日本製鉄株式会社によるシアン流出事案等
に係る報告等に対する評価書

令和5年8月

千葉県

図3 【事案1】排水系統概要（着色水流出・水路でのシアン検出事案）

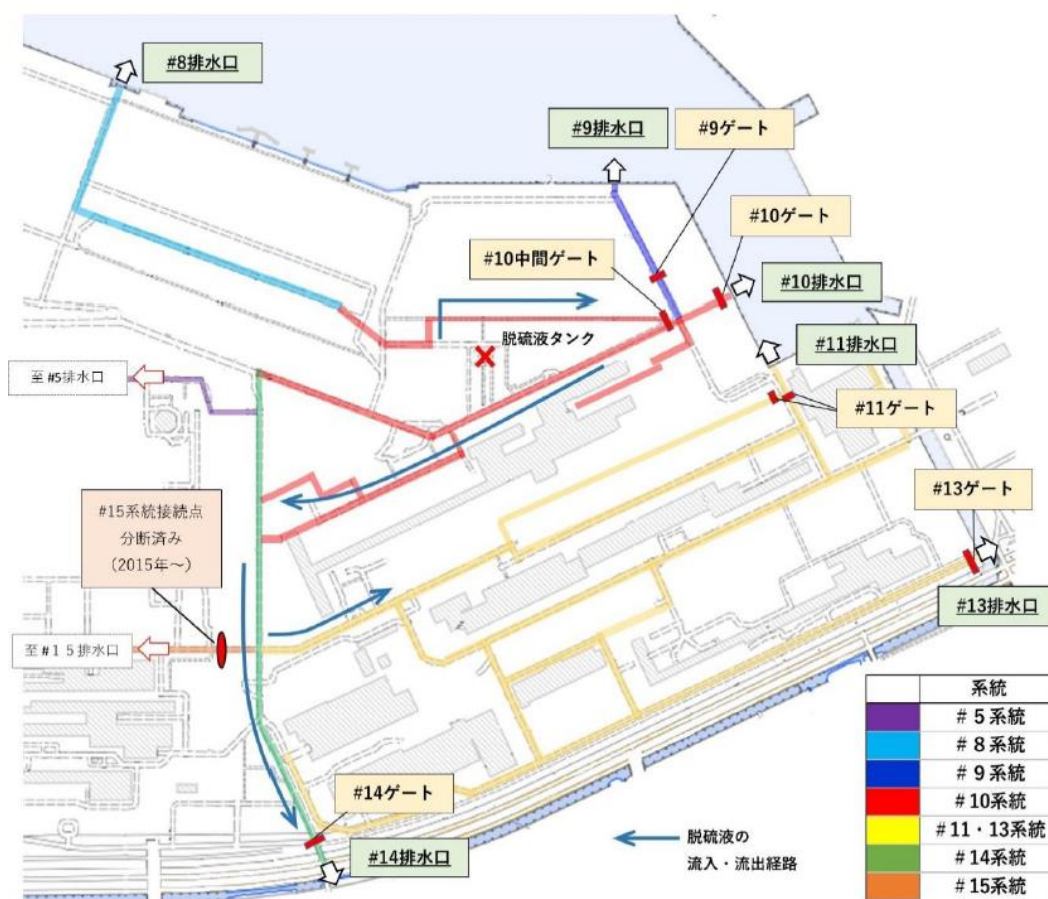
(1) 脱硫液タンクのマンホール防食措置に係る施工及び点検の不備

脱硫液タンク破損の直接的な原因となった、マンホールの腐食理由について、令和5年1月に日本製鉄が実施したタンクの内部調査により、マンホール内側の防食措置の不備によるものとされており、原因は解明された。

しかし、令和2年12月に当該マンホールからの滲み漏れが発生した際、その原因について詳細な調査を行わず、漏れ出た脱硫液を箱で受け止めるという対症療法的な対策を漫然と継続するにとどまっており、結果的にマンホールの交換等、抜本的な対策を講じるに至らなかったことが漏洩の直接的な原因であり、大きな問題であった。

さらに、腐食性の液体を貯留するタンク内の一部に防食措置がされていなかったという施工上の瑕疵に加え、その瑕疵を発見することができなかった点検体制、さらにはマンホールの点検補修の記録が残っておらず、いつから防食措置が行われていなかったかも判明しなかったことは、極めてずさんであった。

(2) 事業者として排水系統の把握が不十分だったことによる、着色水の事業場外への流出は問題

排水系統の把握が不十分であったことは、法に基づく特定事業場の管理として、あってはならないことである。結果として、事案発生時の初動対応が後手に回り、着色水が事業場外に流出する事態となったことは問題であった。

事業場の操業状態は、その時点の経済・社会情勢等に応じて刻々と変化し得るものであり、排水の処理に当たっては、発生水量の増加等を原因とする、通常とは異なる排水系統への流出や、遮断ゲートにおける水位上昇による越流等、ワーストケースを想定した対策をあらかじめ検討しておくとともに、操業部門・排水処理部門・環境部門が、円滑かつ的確に情報共有・意思疎通を図ることで、適切な排水管理を行うべきであった。

(3) 脱硫液のシアン含有を把握していなかったことは問題

脱硫液にシアンが含有されていることを日本製鉄が把握していなかったため、公共用水域でシアンが検出された際、速やかな原因の特定ができず、その後の対応に時間を要する結果となった。

なお、事案発生後に日本製鉄が行った脱硫液の成分分析により、脱硫液にはシアンが含まれていたことから、事業場南側水路の一部でシアンが検出された原因は、着色水の流出であったことが確認された。

今回漏洩した脱硫液は、コークス炉ガスの硫黄分を化学処理する工程で生じる液体である。しかし、化学反応に100%の効率のものはまずなく、未反応物の残留や副生成物の発生の可能性も念頭に置いた上で、処理施設が密閉系で通常は外部に流出しない構造であっても、万一の事故等による漏洩時のリスクについて把握し、対策を講じておくべきであった。

- (1) 「漏らさない」「漏れても排水系統に流さない」「排水系統で遮断する」の三重対策については妥当だが、事業場内の施設について効果的な点検の実施が必要

新設する脱硫液タンクについては、タンク内部の防食措置を適切に行った（漏らさない）上で、タンクの最大容量の110%の容量を確保した防液堤を設置（漏れても排水系統に流さない）することとしている。また、遮断ゲートの設置等、排水系統の分断を即時に行えるようにする（排水系統で遮断する）等、三重の対策を行うこととしており、これらが確実に実施されていけば対策は妥当である。

今回の事案が発生した設備に限らず、事業場内の施設等の点検をより効果的なものとするため、脱硫液タンクの防食措置の不備が発生した原因について抜本的な分析を行い、二度とこのようなことがないよう、マンホールを含めた点検・補修時のマニュアルの作成、社員や関連会社社員への教育及び施設の工事・補修の記録を適切に保存するなどの対策を行うとともに、施設に不具合があれば速やかに適切な対策を講じていくことが必要である。

(4) 事業場内にある排水に起因するリスクの把握、災害・事故・故障を想定した対策の実施が必要

製鉄所では、シアンなどの有害物質を含む排水や副生する化学物質があり、それらを含む排水が一旦流出すると、周辺環境に重大な影響を与える可能性がある。

法第14条の4では事業者の責務として、「事業活動に伴う汚水又は廃液の公共用水域への排出の状況を把握するとともに、水質汚濁の防止のために必要な措置を講ずるようにしなければならない」旨が明記されている。環境負荷の低減の取組の一つとして、日頃から現場の状況を確認した上で、排水口ごとに排水に起因するリスクがどのように存在するか把握しておく必要がある。

さらに、そのリスクの程度や発生した場合の環境への影響度等を可能な範囲で科学的に評価し、流出防止措置等のマニュアルの整備や施設の運転管理の見直し、災害・事故・故障を想定した対策を実施する必要がある。

図5 【事案2】排水系統概要（シアン流出事案）

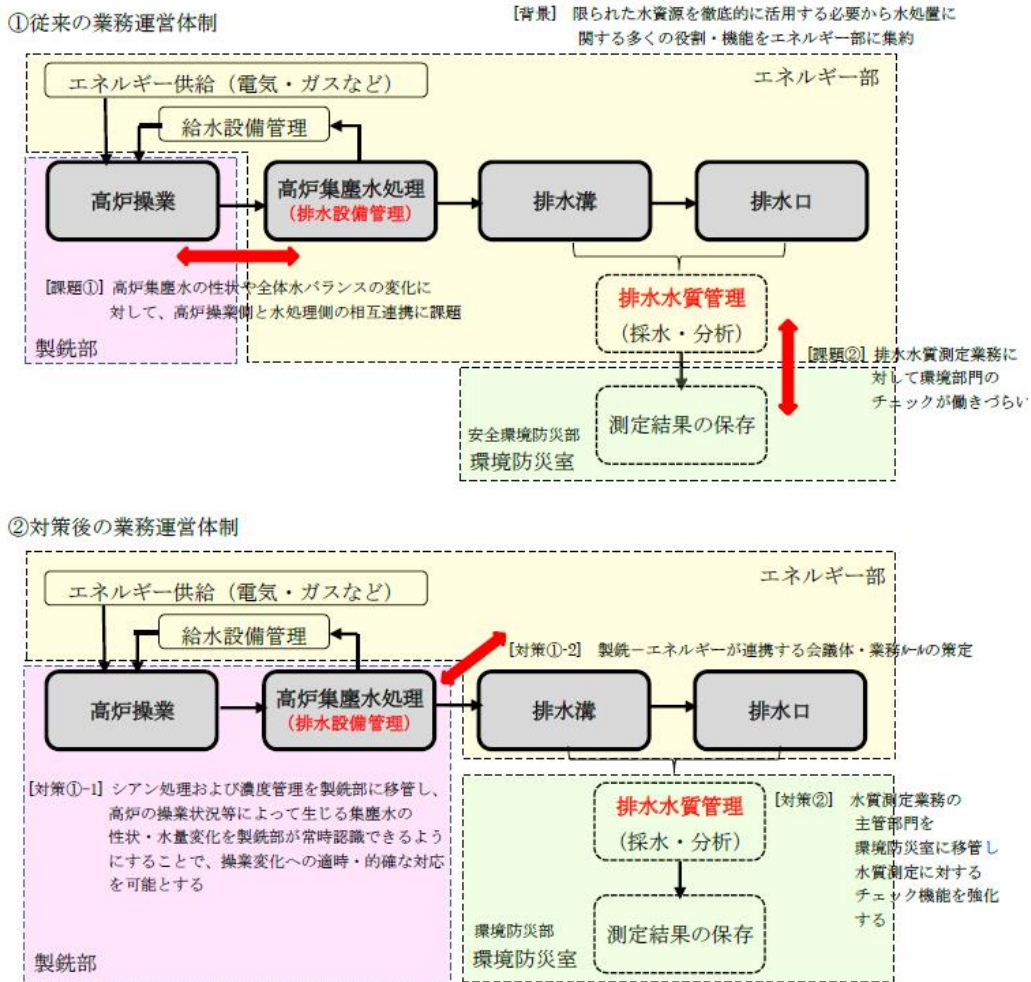
(1) 法の届出内容と異なる別系統への送水が無届で長年にわたり継続していたことは、コンプライアンス意識の欠如や法の認識不足

日本製鉄は、仮設ポンプを設置して別の排水系統に送水することについて、法に基づく届出が不要と誤認していたとのことである。しかし、有害物質を含む高炉ガスの処理水を、法の届出とは異なる処理系統へ変更することは、水質汚濁を防止する上で重大な変更であり、このことを届出不要と誤認すること自体が法の認識不足であり、大きな問題であった。

さらに、排水中のシアン及び窒素に係る処理能力不足が起こっていたにもかかわらず、抜本的な設備対策等が講じられることのないまま、仮設ポンプによる処理水量の減量という措置が、法に基づく届出の無いまま長期にわたって行われ、さらに結果として、排水基準を超過する事態を招くこととなった。

(2) シアンを含有している底泥についてのリスクの把握及び管理が不十分

高炉ガスの処理水はシアンを含有しているため、当該排水処理系統内の水槽等を維持管理する上で、そこに堆積する底泥にはシアンが含有されていることを前提とした対応が求められるが、底泥についてのリスクの把握及び管理が不十分であったために、堆積していた底泥が排水基準超過の原因となった。

また、本事案のように吊り下げられた仮設ポンプが脱落して底泥が巻き上がり、排水基準を超過するリスクは当然想定されるものであり、抜本的な対策を講じるべきであった。

(3) 仮設ポンプを長年にわたり漫然と使用を継続していたことは、設備の安全管理と事故時のリスクの認識不足

仮設ポンプが落下した場合、シアンを含有する底泥を巻き上げて排水基準の超過を招くことは容易に予見できることから、管理瑕疵による不具合の発生等の事故時には、ただちに排水基準の超過につながるという意識をもって、普段から十分な安全管理がなされるべきであった。

また、仮設として設置されたポンプであれば、構造や設置方法が常設設備よりも脆弱であることを念頭に置きながら管理すべきであったにもかかわらず、長年漫然と使用していたことは、設備の安全管理と事故時のリスクの認識不足が招いた結果であった。

(1) 高炉ガスの処理水に係るシアン及び窒素低減処理装置の新設等の対策については妥当だが、排水処理施設・計測装置等の維持管理の更なる徹底が必要

高炉ガスの処理水に係るシアン処理装置の新設等については、有識者会議の質疑などを経て、処理対象となる排水の水量や濃度、処理に必要な設備能力等がより明確になり、対策の妥当性が確認された。

また、第2高炉から発生する余剰水の全量について窒素低減処理を行うこととし、これにより8排水系統の窒素低減処理がより強化されることとなった。

排水処理施設を適切に稼働させるためには、水量・水質双方の計測装置を正常に機能させる必要があり、適切な保守管理をすることが重要である。日本製鉄は排水処理施設の運転管理等の多くを関連会社に委託していることから、マニュアル等の整備のほか、社員や関連会社社員の教育など、維持管理の更なる徹底を図る必要がある。

(2) シアンを含有している底泥の定期的な処理が必要

高炉ガスの処理水等のシアンなどの有害物質を含有する水を取り扱う水槽や側溝については、そこに堆積する底泥においても高濃度のシアンなどの有害物質を含むおそれがあることから、適切な頻度で除去し、処理する必要がある。

なお、底泥については本事案のみならず、排水処理施設や排水系統内の配管等に堆積するものである。今回の一連の事案にあっても、底泥が原因で複数の事案が発生している（事案2、事案6）ことから、他の場所でも同様の事態が発生しないよう、シアンなどの有害物質が含まれる底泥がどこに存在するのかを把握し、定期的に処理していくことが必要である。

図8 【事案5】排水系統概要 (シアン協定値超過事案)

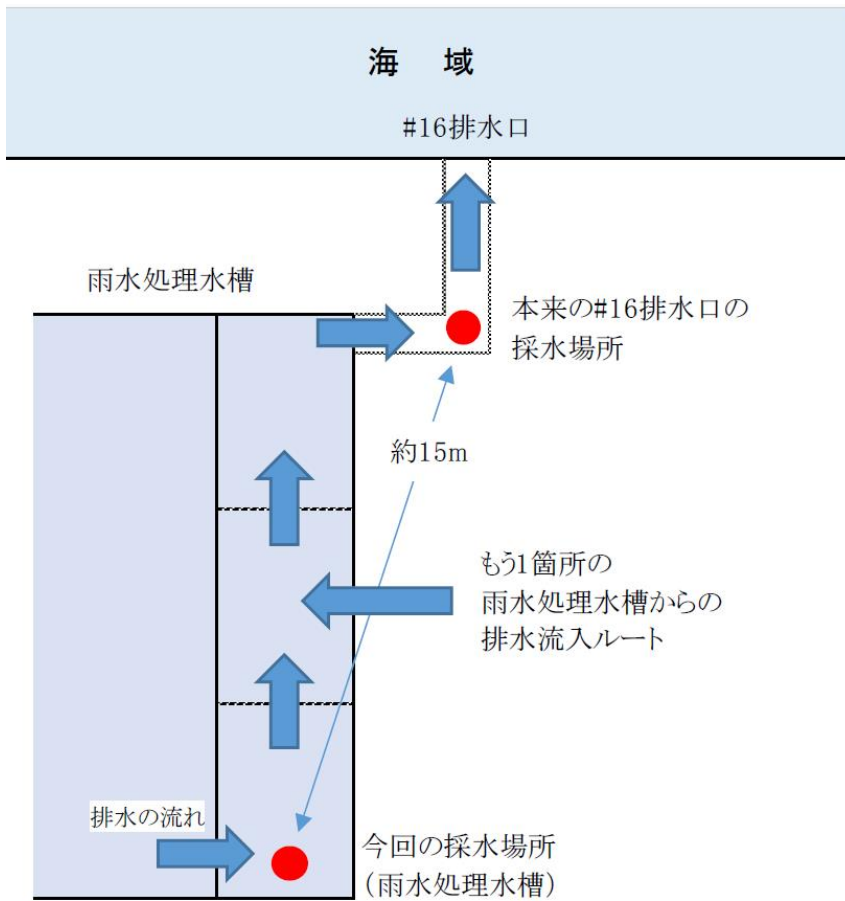
(1) 排水処理施設等の異常時におけるリスクの認識不足

シアン処理後の排水中にはチオシアンが含まれていること、窒素除去工程で投入された薬剤とチオシアンが反応するとシアンが生成することは認識していたと考えるが、設備の抜本的対策が取られていなかったことは問題であった。

個々の施設に加え、複数の施設が相互にどのように関係し、どのような排水に起因するリスクが存在するのかを把握し、災害・事故・故障時を含めてどのような事態が生じ得るのかを把握しておくべきであった。

(1) 第2高炉から発生する余剰水の全量を窒素低減処理する計画は、早期の実現が必要

当初、日本製鉄は再発防止対策について、水質測定機器等のメンテナンス頻度を上げること、処理槽内の薬剤の定期的な測定をすることとしていたが、機器に故障等が発生した場合、今回の事例と同様のことが起こらないとは言えない状況であった。

その後、日本製鉄は新たな対策として、今まで一部のみを窒素低減処理していた第2高炉から発生する余剰水について、余剰水の全量を窒素低減処理することとした。このことにより、協定値超過の原因となったチオシアンは窒素低減処理の過程で分解され、シアンの発生が防げることとなる。これについては計画段階であることから、速やかに実施することが必要である。

(2) 排水処理施設・計測装置等の維持管理の更なる徹底が必要

排水処理施設を適切に稼働させるためには、水量・水質双方の計測装置を正常に機能させる必要があり、適切な保守管理をすることが重要である。日本製鉄は排水処理施設の運転管理等の多くを関連会社に委託していることから、マニュアル等の整備のほか、社員や関連会社社員の教育など、維持管理の更なる徹底を図る必要がある。

なお、追加設置予定の余剰水の全量を窒素低減処理する施設については、既存施設でも使用している次亜塩素酸ナトリウムを用いた処理方法であるため、排水処理施設の管理が大きく変わることは考えにくい。適切な水質計測により反応プロセスの進行を監視することで、適切な維持管理を行うことが必要である。

(1) 採水委託業者への指示の不徹底は問題

本事案は、本来の採水場所ではないところで採水を行ったことに端を発している。事業者が実施する水質測定は法及び協定の遵守状況を確認するための重要な測定であり、採水場所を誤ることは業務委託のあり方としてずさんであり、問題であった。

また、委託業者への指示に当たっては、マニュアル等により行われているはずであるが、作業手順書の採水箇所の記載が誤っており、採水委託業者への指示が徹底されていないことは問題であった。

(2) シアンを含有している底泥についてのリスクの把握及び管理が不十分

高炉ガスの処理水はシアンを含有しているため、関連する系統内の水槽等を維持管理する上で、底泥にはシアンが含有されていることを前提とした対応が求められるが、底泥についてのリスクの把握及び管理が不十分であったために、堆積していた底泥がシアン検出の原因となった。

なお、本事案は日本製鉄の確認の結果、採水場所が誤っていたため、実際には16排水口での基準超過は確認されていないものであるが、底泥が排水基準超過を引き起こすリスクとして存在していることが明らかとなった。

(1) シアンを含有している底泥の定期的な処理が必要【再掲：事案2.2.(2)】

高炉ガスの処理水等のシアンなどの有害物質を含有する水を取り扱う水槽や側溝については、そこに堆積する底泥においても高濃度のシアンなどの有害物質を含むおそれがあることから、適切な頻度で除去し、処理する必要がある。

なお、底泥については本事案のみならず、排水処理施設や排水系統内の配管等に堆積するものである。今回の一連の事案にあっても、底泥が原因で複数の事案が発生している（事案2、事案6）ことから、他の場所でも同様の事態が発生しないよう、シアンなどの有害物質が含まれる底泥がどこに存在するのかを把握し、定期的に処理していくことが必要である。

- (2) 業務マニュアルの改善等の対策は行われたが、日本製鉄の社員のみならず、排水処理・水質測定に関わる関連会社に対する教育の実施及び委託状況の確認が必要

新たにマニュアル等に採水場所の写真などを載せるとともに、採水場所に看板を掲示しており、対策が行われたことを確認した。
